MODIFICACIÓN PUNTUAL Nº 1 DEL PLAN ESPECIAL DE PROTECCIÓN

DEL CONJUNTO HISTORICO DE CANFRANC. AREA DE MOVIMIENTO DE LA

EDIFICACIÓN DE LA PARCELA Nº 8 DE LA CALLE ALBAREDA

JUNIO - 2008

Figura 2. Plano de la UE-3. Plan Especial de Protección del Conjunto Histórico del Núcleo Antiguo de Canfranc. Modificación en tramitación.

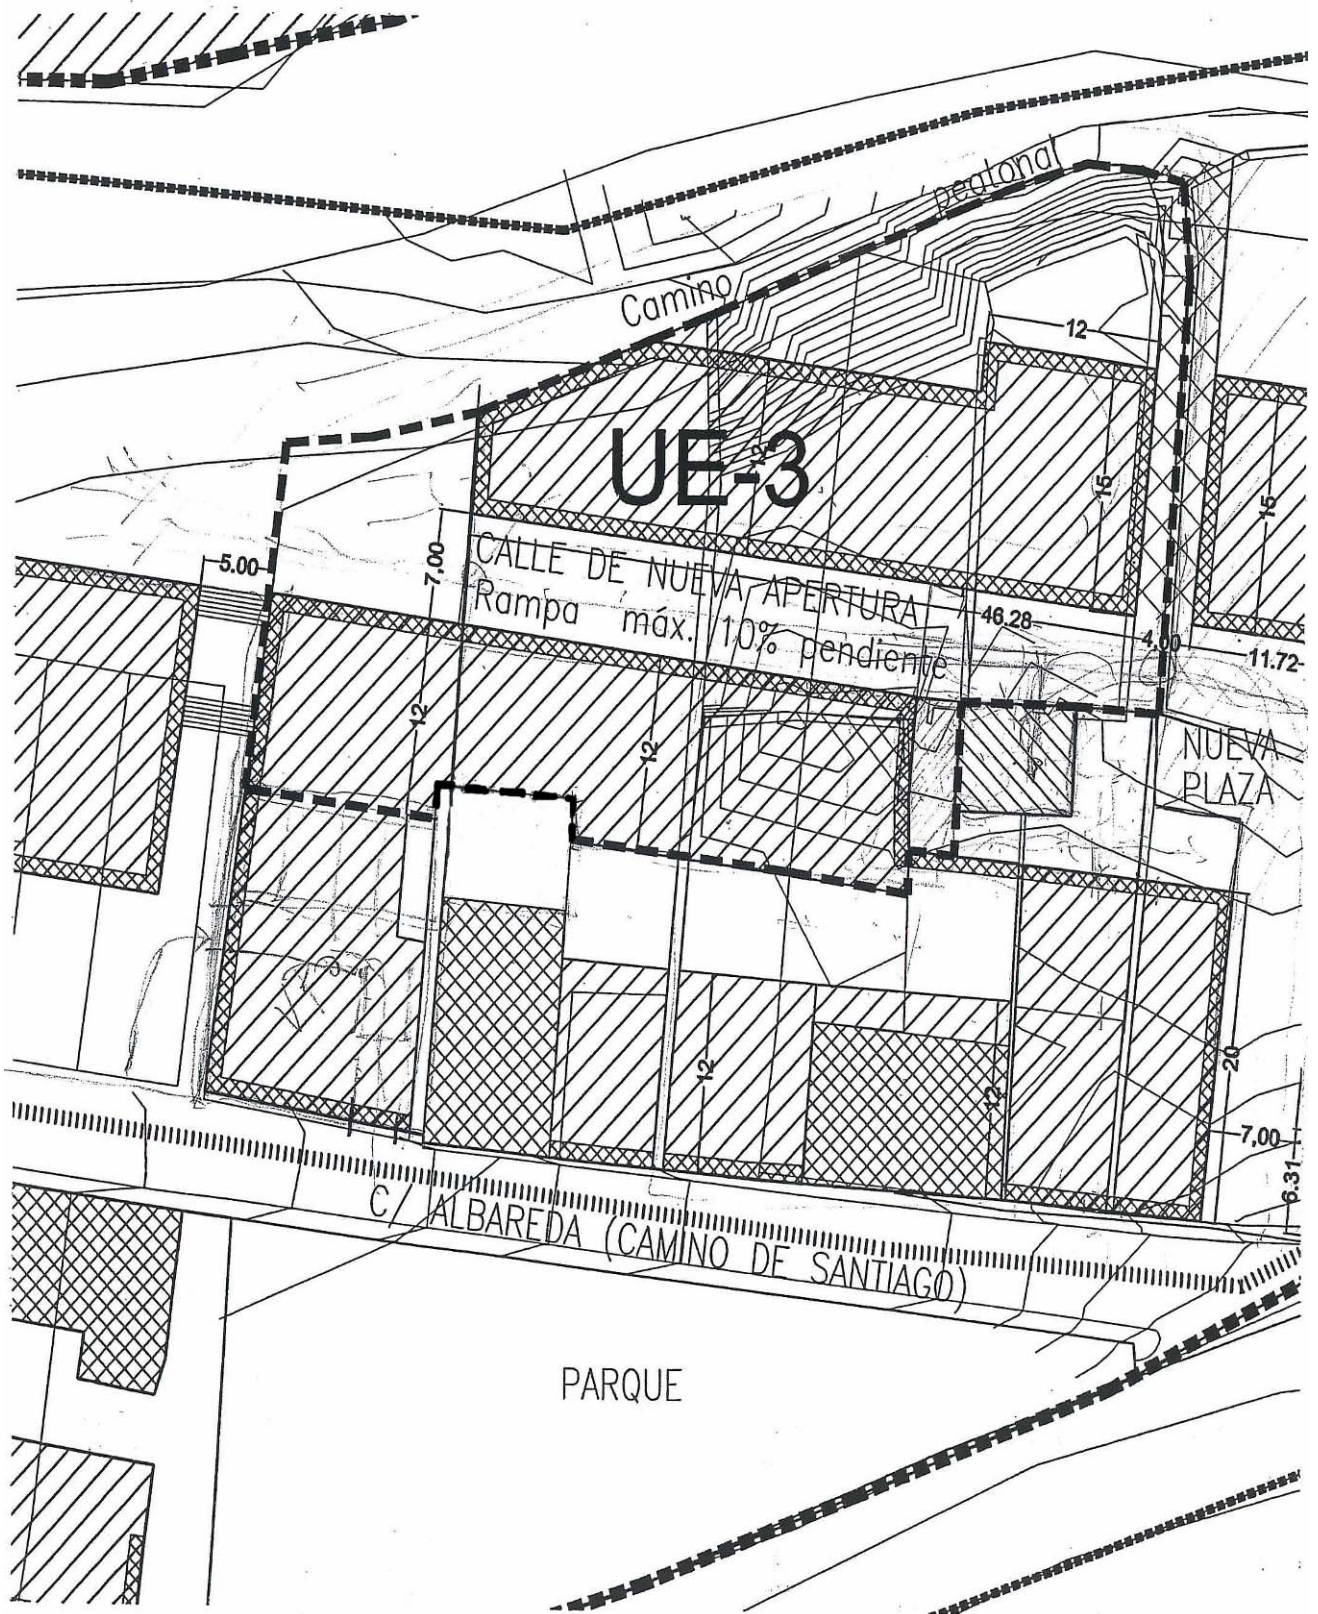
Con fecha 15 de noviembre de 2007, se aprobó inicialmente la modificación de límites de la UE-3 del Plan Especial de Protección del Conjunto Histórico del Núcleo Antiguo de Canfranc, de forma que se permitía el desarrollo íntegro de dicha unidad independientemente de la presencia de la edificación anexa a la vivienda del nº 8 de la calle Albareda.

Figura 4. Propuesta de modificación

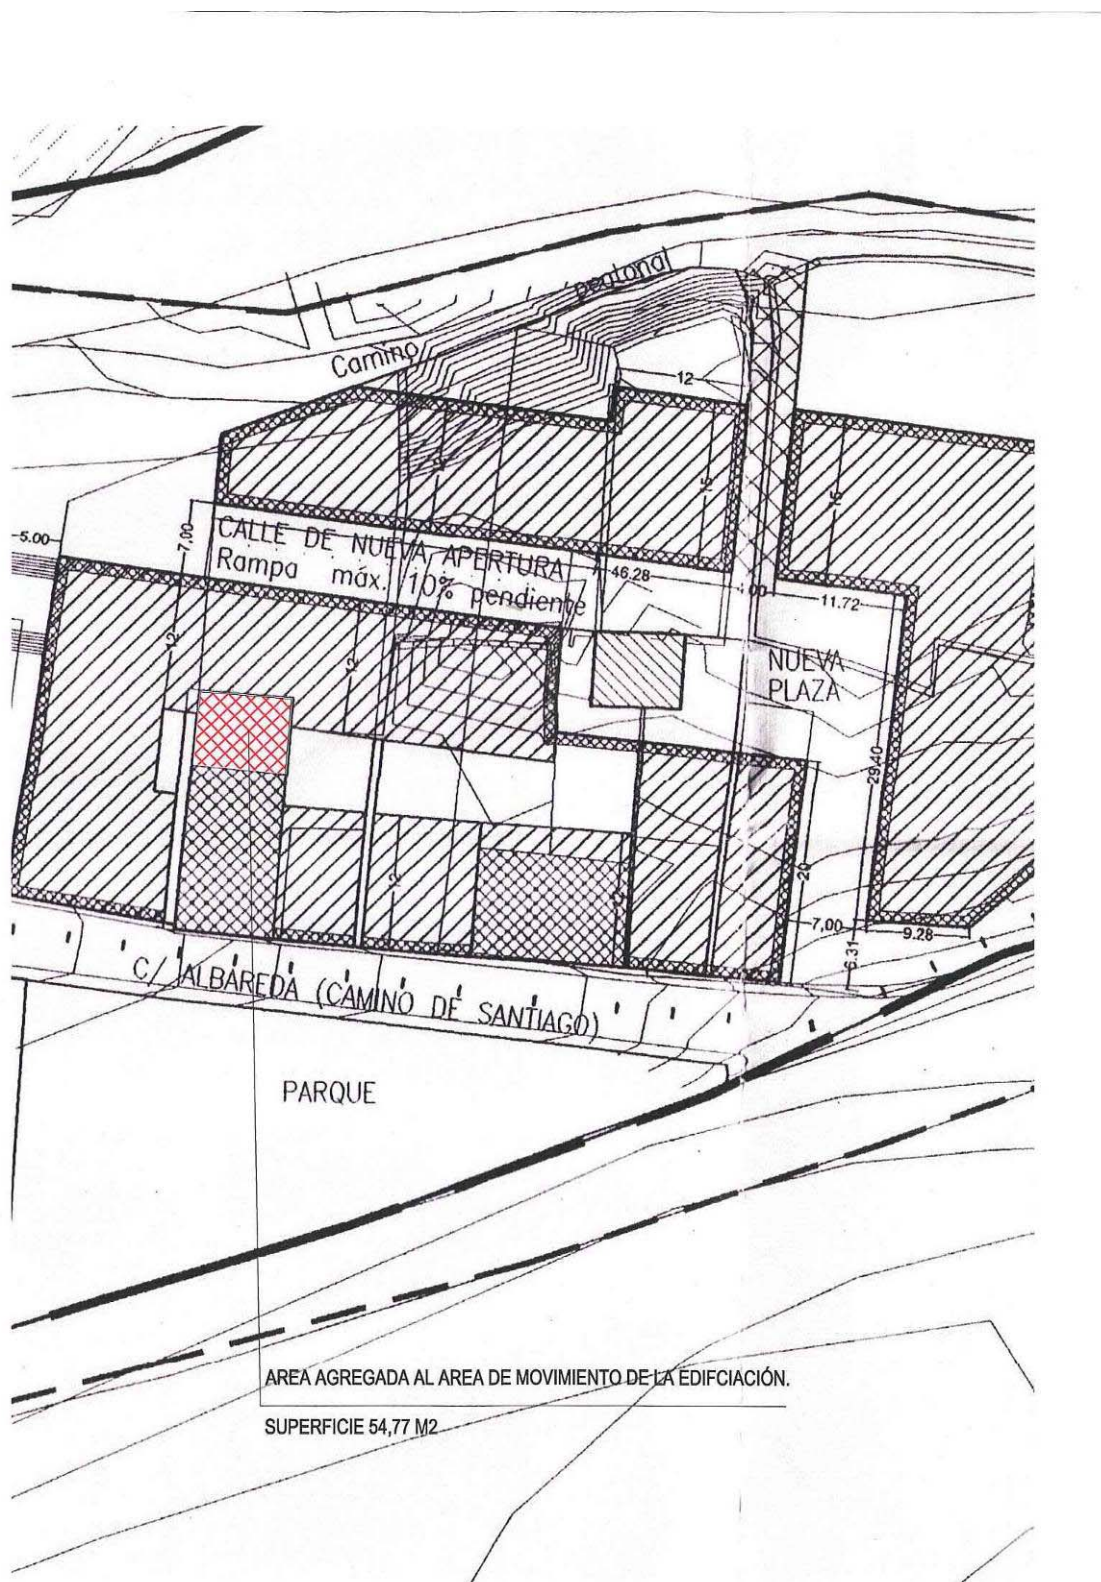
**Por todo lo anterior se propone que el espacio ocupado por el pajar de la Casa Feijo, con una superficie de 54,77 m<sup>2</sup>, se incluya dentro del área de movimiento de la edificación, con las mismas condiciones volumétricas que el resto de la Zona de Casco Histórico.**
